Mission régionale d'autorité environnementale

**Avis délibéré sur le
projet de centrale photovoltaïque flottante
Porté par TotalÉnergies
commune de La Flèche (72)**

n° PDL 003402 / A P

Plan de masse du projet – étude d'impact page 27

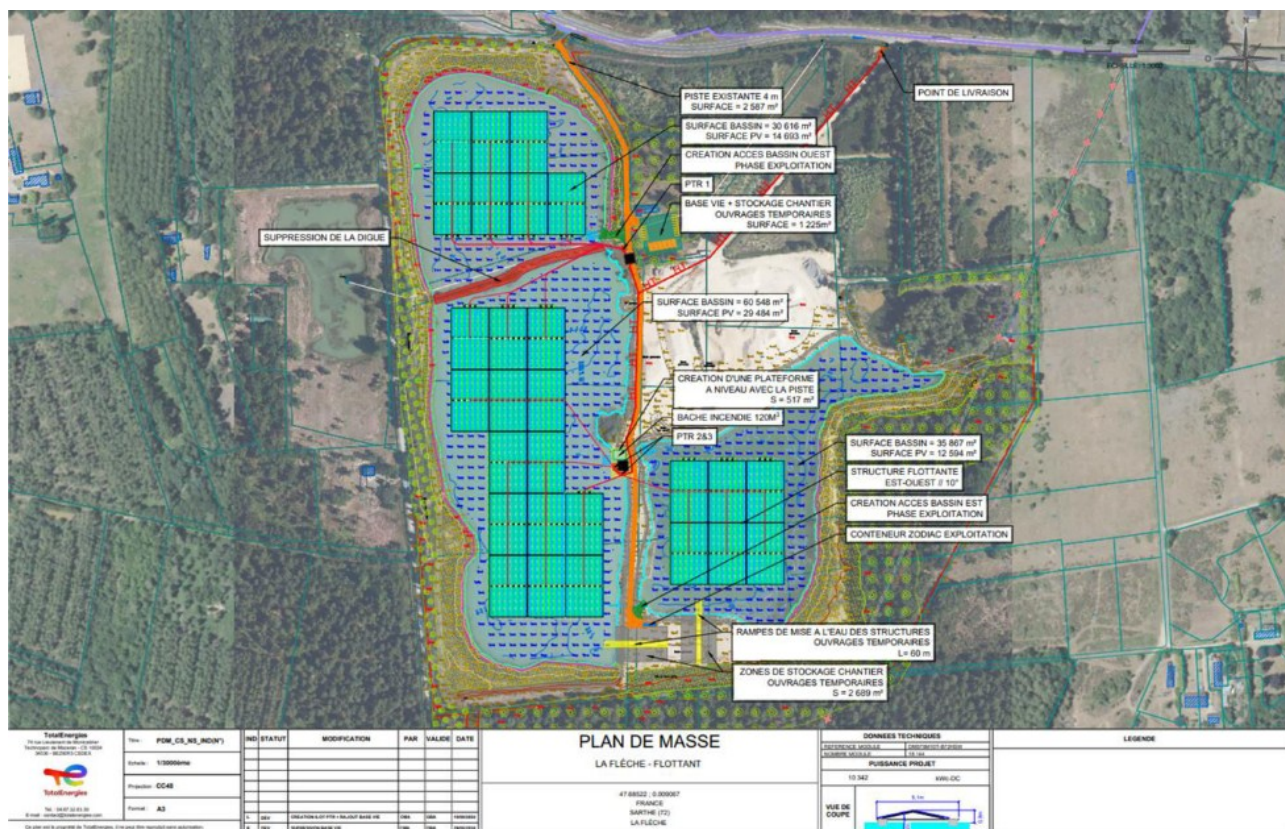
Les herbiers aquatiques subiront une destruction directe à hauteur de 230m² correspondant à la création de la plateforme du poste de transformation et la bache incendie, au niveau du bassin sud-ouest. Par ailleurs, la couverture des bassins par les panneaux constitue un obstacle à la pénétration de la lumière susceptible de générer une dégradation de ces mêmes herbiers sur environ 4,2 hectares (sur les 9,5 hectares recensés). Enfin, le dossier fait référence à une étude démontrant qu'une couverture supérieure à 40 % engendre une perturbation de la croissance du phytoplancton et de l'écosystème aquatique ; en l'occurrence, le projet prévoit une couverture oscillant entre 35 et 49 % selon les plans d'eau considérés. Ainsi, l'incidence sur les herbiers et conséquemment les espèces inféodées comme les brochets, est susceptible d'être sous-estimée.

La MRAe note que la suppression de la digue entre le bassin le plus au nord constitué d'eaux stagnantes, et le bassin sud-ouest comportant les herbiers aquatiques, ne fait l'objet d'aucun développement. La disparition des deux habitats, de types différents, n'est pas analysée à l'aune des espèces qui y sont inféodées.

- ***de comparer des alternatives possibles pour :***
 - ***le choix du site selon une analyse multi-critères et démontrer que celui-ci présente de moindres impacts environnementaux ;***
 - ***le choix de la variante d'implantation compte tenu des enjeux constatés dans l'état initial qui est par ailleurs de qualité ;***
- ***de réinterroger les incidences du projet sur les fonctionnalités des plans d'eau liées :***
 - ***à la qualité de l'eau compte tenu de la couverture des surfaces à hauteur de 35 à 49 %, des risques de dégradation des éléments constitutifs de la centrale, et de la suppression de la digue entre le bassin d'eaux stagnantes et le bassin comportant des herbiers aquatiques ;***
